RESOLUCIÓN No.

FECHA: 20 SET. 2021

"POR MEDIO DE LA CUAL SE OTORGA PERMISO DE OCUPACIÓN DE CAUCE AL MUNICIPIO DE ZONA BANANERA, PARA REALIZAR LA INTERVENCIÓN CORRECTIVA MEDIANTE LA CONSTRUCCIÓN DE OBRAS DE PROTECCIÓN DE ORILLA Y RECUPERACIÓN DE LA CAPACIDAD HIDRÁULICA DEL RÍO FRÍO, PARA MITIGAR EL RIESGO POR INUNDACIÓN Y SOCAVACIÓN EN EL MUNICIPIO DE ZONA BANANERA, DEPARTAMENTO DEL MAGDALENA."

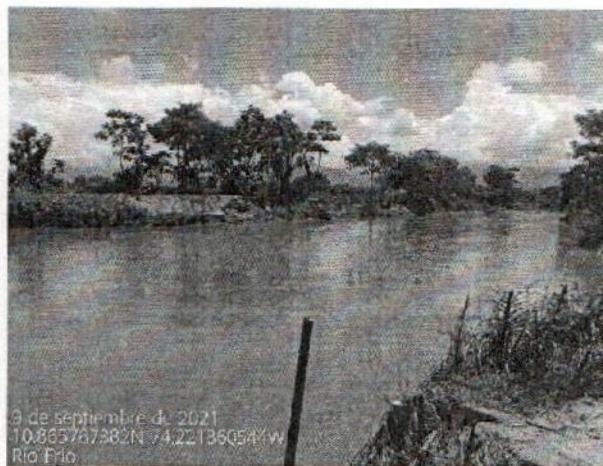
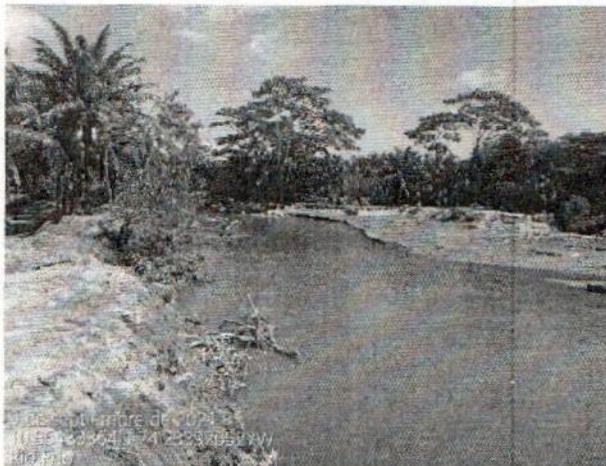
La localización de los puntos iniciales de protección de márgenes se encuentra detallada a continuación:

LOCALIZACIÓN	AREA	Longitud
		700
TRAMO K1+200 - K1+300 LADO IZQUIERDO C8	29.9	100
TRAMO K1+300- K1+425 LADO DERECHO C9	29.9	125
TRAMO K2+325- K2+500 LADO DERECHO	29.9	
TRAMO K2+600 - K2+775 LADO IZQUIERDO	29.9	
TRAMO K3+000- K3+275 LADO DERECHO C20 Y C 21	29.9	275
TRAMO K3+750 - K3+861 LADO IZQUIERDO	29.9	
TRAMO K3+875- K4+000 LADO DERECHO	29.9	
TRAMO K4+000 - K4+150 LADO IZQUIERDO	29.9	
TRAMO K4+625 - K4+825 LADO IZQUIERDO C 31	29.9	200

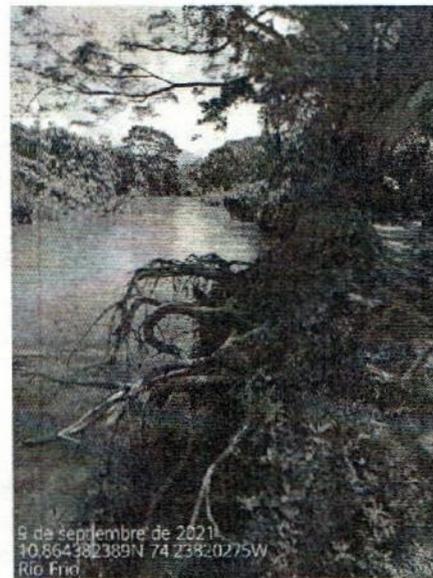
Durante la visita, se observa que la zona se aledaña se encuentra destinada a la zona de intervención se encuentra destina a cultivos de palma africana, Banano y el pastoreo de búfalos. En términos generales la en las márgenes se encuentra presencia de vegetación de ribera en diferentes estados de conservación y crecimiento.

En uno de los puntos visitado se observan procesos erosivos del rio que la comunidad ha intervenido de manera artesanal con el fin de evitar el deterioro de la orilla afectada.

Imagen 28. Modelo hidráulico con restauración del cauce. Fuente: HEC-RAS.

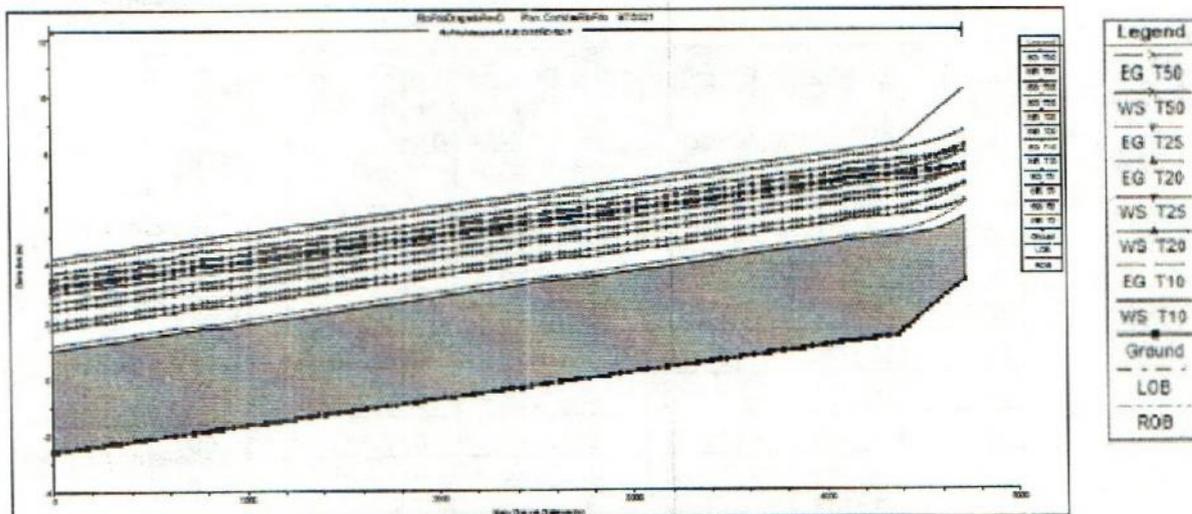
"El tramo de río Frío modelado, es hidráulicamente estable con velocidades que no superan los 2.4 y 2.3 m/s para caudales de T50 y T25 respectivamente, además las bordas no son superadas cuando transitan dichos caudales de diseño conservando un borde libre de 100.0 centímetros para el caudal de T 25 y 50.0 centímetros en promedio para el caudal de T 50."

- A pesar que el modelo de elevaciones digital que se utilizó para la determinación de la Extensión o Mancha de la inundación para un caudal de T 100, tiene una resolución relativamente alta (30.0 metros), sirvió para establecer que las poblaciones más afectadas por las inundaciones del Río Frío en el sector estudiado son: Candelaria, Carital, El Mamon y La Unión.

- Las características del canal dragado propuesto como solución estructural por el presente estudio tienen un ancho de base de 28.0 metros, una profundidad de 6.80 metros y taludes a 2H:1V de inclinación. Para las condiciones de diseño, este canal tiene un borde libre de aproximadamente 100.0 centímetros mientras que, para las condiciones de chequeo o verificación, el borde libre es de 50.0 centímetros aproximadamente.

- Se recomienda hacer transiciones de longitudes mínimas de 200 metros para el cambio de la sección natural del río a la sección diseñada al inicio y fin del tramo a intervenir tanto en sección transversal como en perfil para evitar los cambios bruscos en la geometría del cauce del río que generen efectos hidráulicos no estimados en el presente estudio. La transición en el extremo de aguas arriba debe ser tal que no se alcance flujo supercrítico.
